**Direction départementale  
des territoires et de la mer**

## Plan de Prévention des Risques Inondations de Laudun-l'Ardoise

### Mémoire en réponse de la DDTM du Gard suite à la transmission du Procès-verbal de synthèse des observations

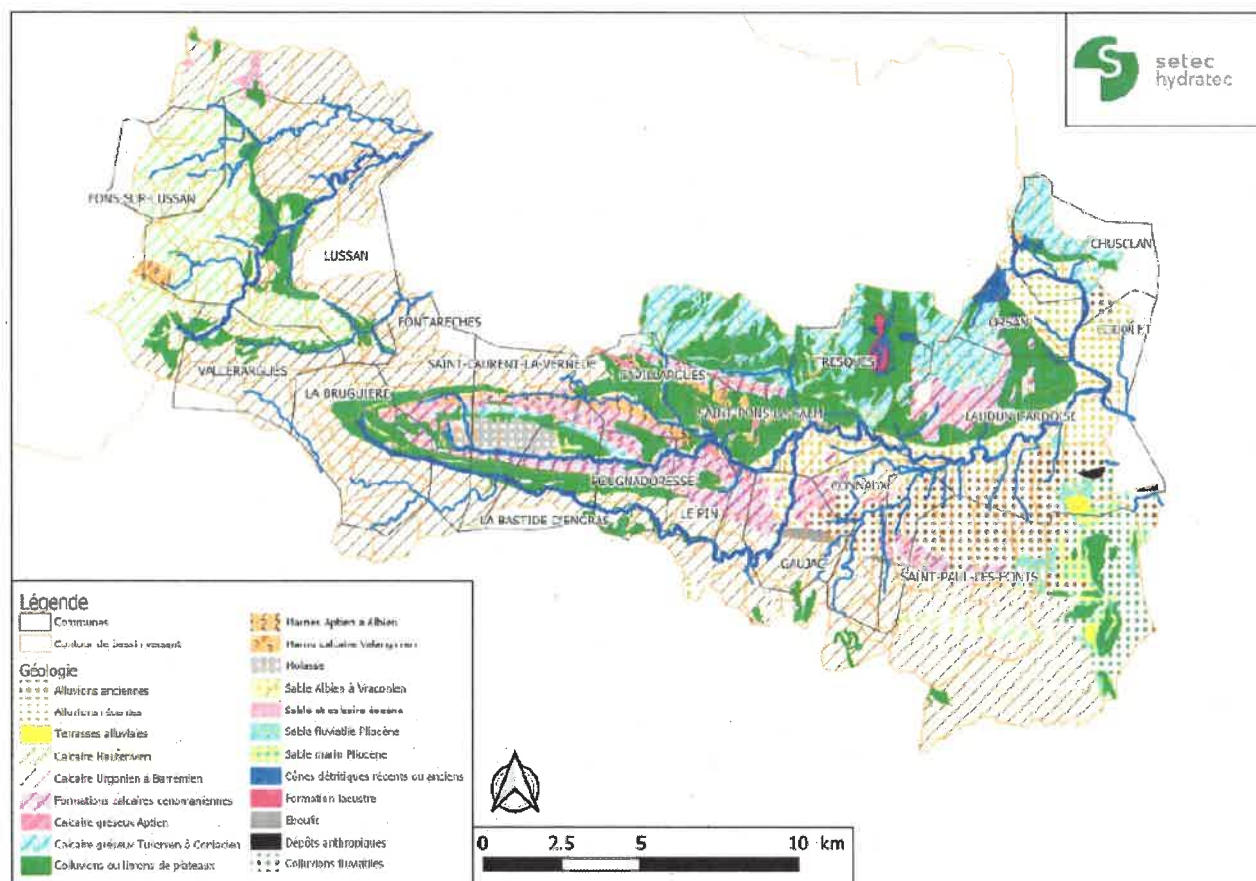
La DDTM a constaté, après vérification, que l'aléa Rhône avait été faussé au nord de l'Ardoise, du fait de l'utilisation d'une mauvaise couche SIG lors de l'édition des cartes d'aléas et de zonage. Les cartes d'aléas et de zonage ont donc été rééditées (annexes F et G). Le zonage réédité est différent de celui soumis à l'enquête. Dans le plan de zonage réédité, joint au présent mémoire, 2 nouvelles cotes (une ligne d'eau à 34m NGF et un casier à 34,15m NGF) ont été affichées. La carte jointe en annexe E représente les PHE au nord de l'Ardoise.

- La réponse à la recommandation n°10 de l'avis de l'AE est bien cohérente avec la méthodologie appliquée.
